## WOJEWÓDZKI URZĄD OCHRONY ZABYTKÓW WE WROCŁAWIU

**Dotyczy:** wydania opinii i wytycznych konserwatorskich w sprawie montażu instalacji fotowoltaicznej na dachu budynku, ścianach lub na poziomie terenu przedszkola przy ul. Staropolskiej 6B w Kunicach, działka nr 948, gm. Kunice.

**Dotyczy:** wydania opinii i wytycznych konserwatorskich w sprawie montażu instalacji fotowoltaicznej na dachu budynków, ścianach lub poziomie terenu przyszłolnej sali gimnastycznej i łącznika w Rosochatej 65, dz. nr 352/3, gmina Kunice.

Łożycznik graficzny

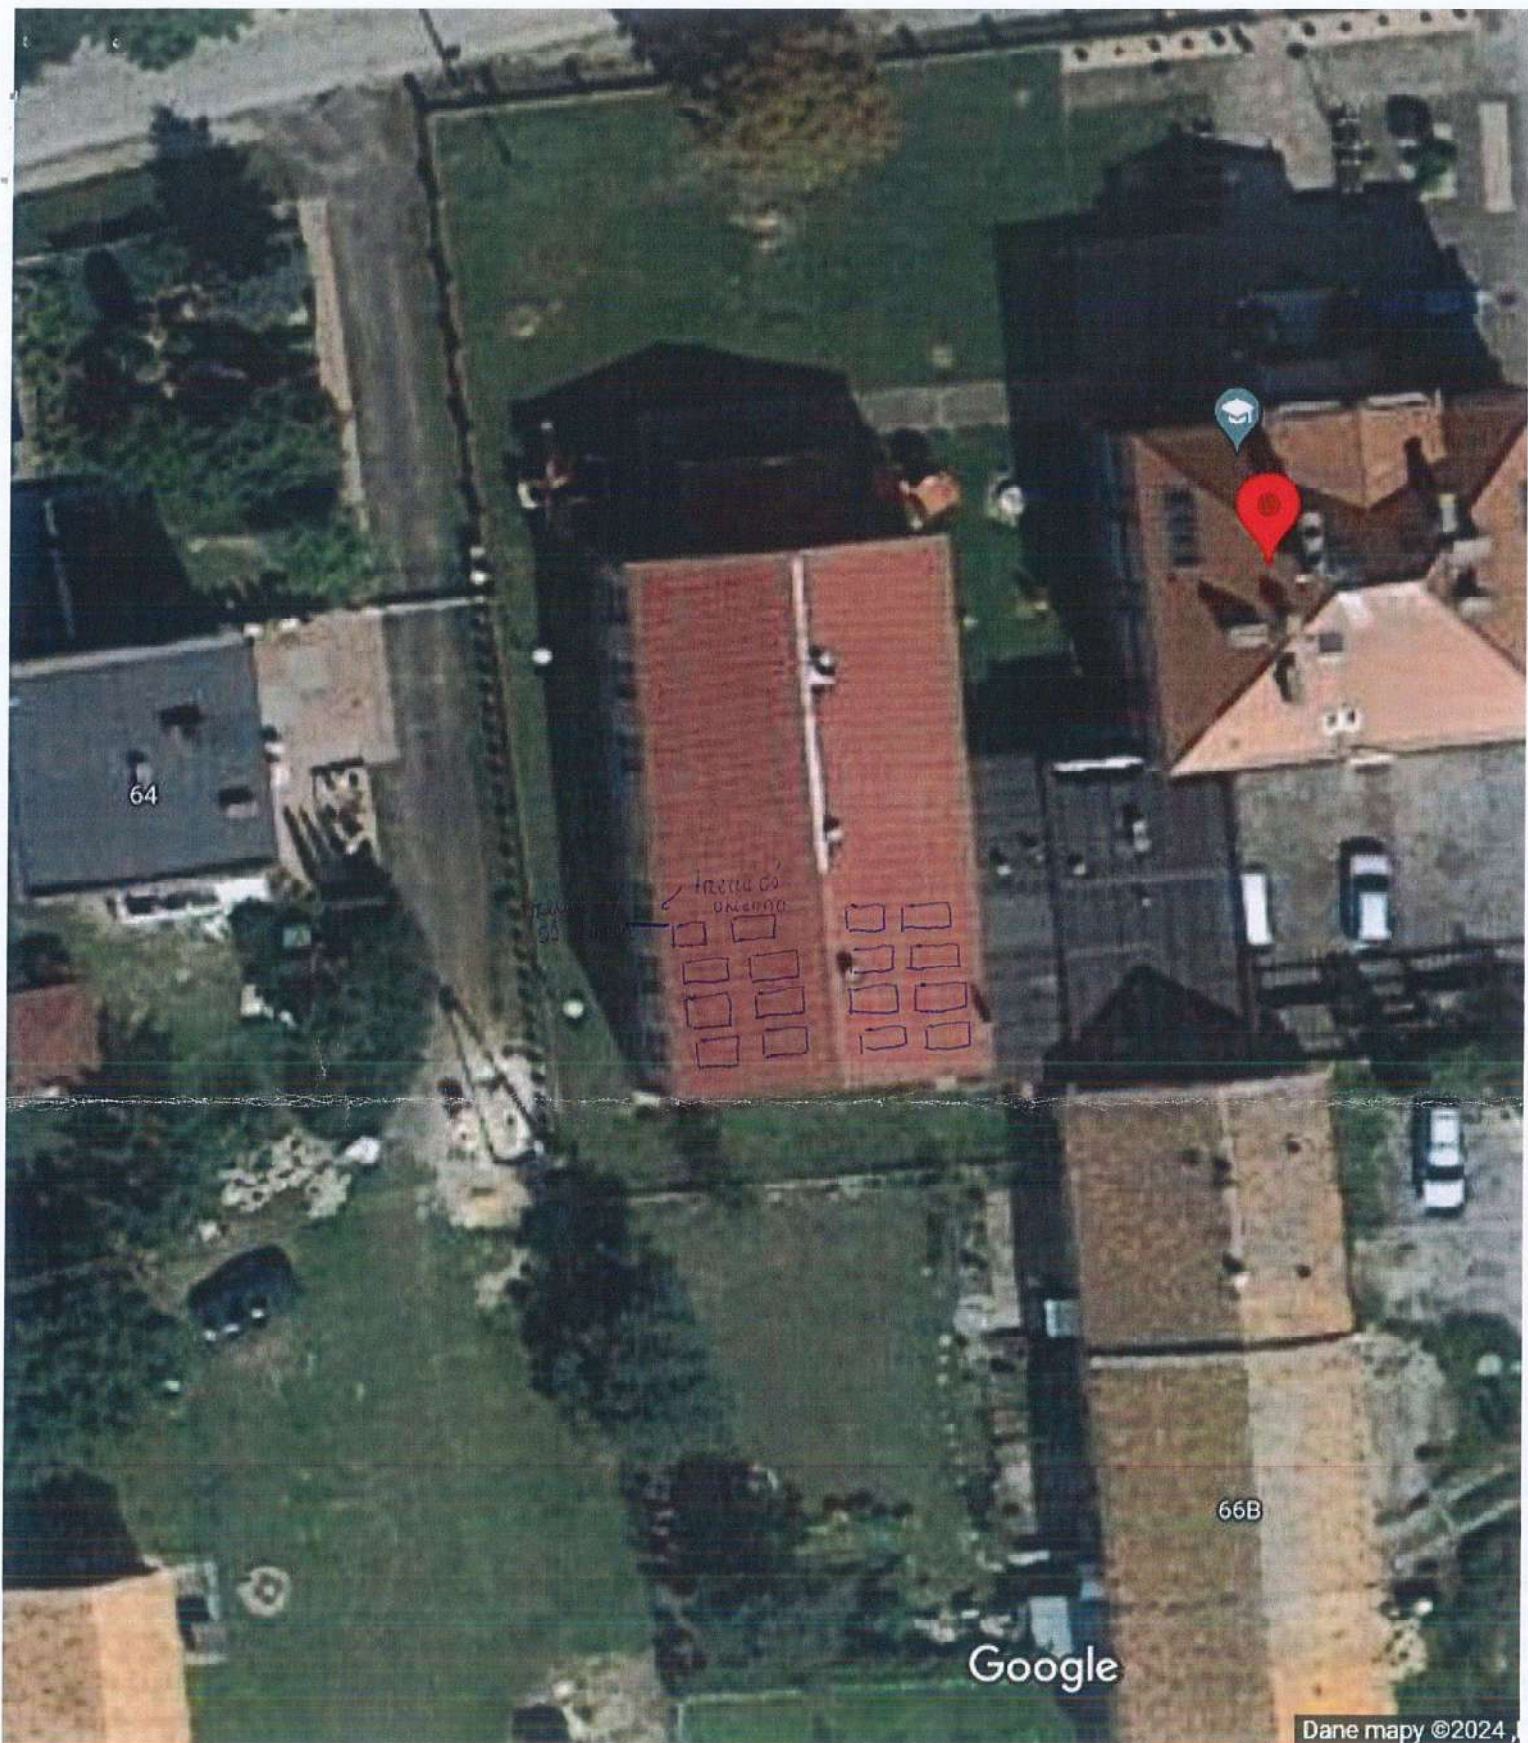
Jednakże budynek łącznika (dawny budynek wozowni przy willi Matzkego) został ujęty w gminnej ewidencji zabytków gminy Kunice. Ponadto oba wspomniane budynki położone są na terenie historycznego układu ruralistycznego wsi Rosochata, który **stanowi zabytek** w myśl art. 3 pkt 12 ustawy z dnia 23 lipca 2003 r. o ochronie zabytków i opiece nad zabytkami (Dz. U. z 2022 r. poz. 840 ze zm.). Ze względu na powyższe oraz usytuowanie budynków i terenu względem kierunków świata zaleca się montaż instalacji fotowoltaicznej na płaskim dachu łącznika oraz na części tylnej dachu sali gimnastycznej w sposób wskazany w załączniku do powyższej opinii.

W tym przypadku należy zwrócić uwagę aby wybrane moduły fotowoltaiczne zostały zamontowane na płaskim dachu pod jak najmniejszym możliwym kątem nachylenia oraz w oddaleniu od krawędzi dachu, tak aby planowana inwestycja była jak najmniej widoczna z poziomu gruntu, a więc miała minimalny wpływ na wygląd chronionego obszaru układu ruralistycznego.

Pomocniki fotowoltaiczne należy umieścić w tylnej części dachu, tak aby swoją szerokością nie przekroczyły trzeciej osi okiennej (liczonej od tyłu).
